Keuringsverslag van een elektrische laagspanning- en zeer lage spanningsinstallatie

NIET CONFORM

Straatnaam	Herdenkingswijk
Huisnummer	11
Busnummer	
Postcode	9820
Gemeente	MERELBEKE
Land	België

Controlebezoek van een oude huishoudelijke elektrische installatie van een wooneenheid bij verkoop op vraag van de verkoper volgens (KB 08/09/2019) - AREI Boek 1- 8.4.2. en 8.2.1. en 4.2.4.3.

Afbeelding schakel- en verdeelbord:

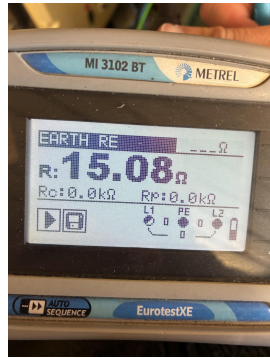
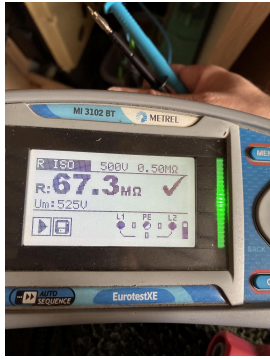
- I2.01 Eén of meerdere differentieelstroombeschermingsinrichtingen werken niet met testknop en/of stroominjectie. (Boek 1 Onderafdeling 6.5.7.2)
- I5.10 De genaakbare, naakte onder spanning staande delen zijn onvoldoende afgeschermd. (Boek 1 Afdeling 5.1.4. en 4.2.2.3.)

- I5.14 De nominale spanning dient duidelijk vermeld te worden op een oordeelkundig gekozen plaats. (Boek 1 Onderafdeling 3.1.3.3.)
- I6.01 De differentieelschakelaar aan het begin van de huishoudelijke installatie is niet verzegelbaar. (Boek 1 Onderafdeling 4.2.4.3.)

- I6.06 De differentieelstroombeschermingsinrichtingen die worden geplaatst in huishoudelijke installaties zijn ten minste van het type A. Een differentieelstroombeschermingsinrichtingen van het type AC is niet toegelaten. (Boek 1 Onderafdeling 5.3.5.3.)

- I6.08 Er is geen ondergeschikte differentieelstroombeschermingsinrichting met een gevoeligheid van max. 30mA geplaatst voor de volgende stroombanen: de contactdozen die niet bestemd zijn voor de voeding van de vaste of vast opgestelde toestellen en machines, de verlichting, de ruimten die een bad en/of een douche bevatten, de wasmachines, de droogkasten en de afwasmachines. (boek 1 onderafdeling 4.2.4.3.b)

- I6.10 De I2t-waarde (minimum 22,5 kA2s bij een stroom van 3000 A) voor de differentieelstroombeschermingsinrichting(en) met een nominale stroom kleiner of gelijk aan 40 A is niet voorzien. (Boek 1, Onderafdeling 5.3.5.5)
